2023-10-19

LFVs synpunkter avseende uppförande av anläggning för biologisk behandling (rötkammare med mera) i Kalmar kommun - Kristinelund 5:1

Dokumentnummer
D-2023-348703
Ärendenummer
Ä-2023-020126

Karta: Planerad etableringsposition/område (pilen) med omkringliggande luftrum.

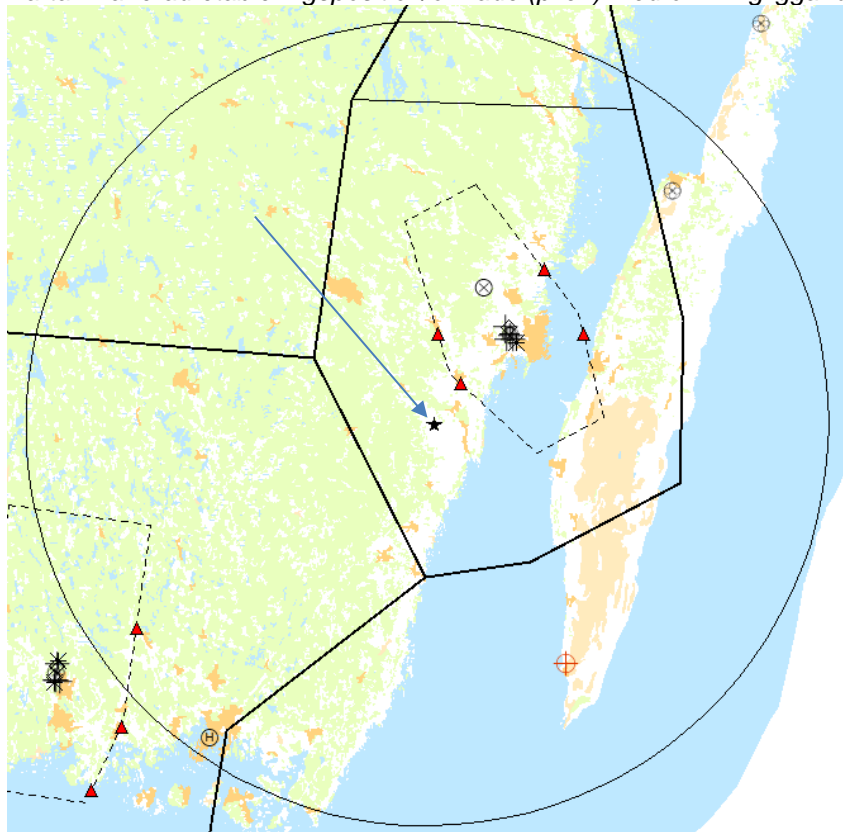
Inom området		Kommentar
	Ja	Nej	
TMA (Terminalområde)	X		Inom Kalmar TMA a.
CTR (Kontrollzon)*		X	
TIA (Trafikinfor- mationsområde)		X	
TIZ (Trafikzon)		X
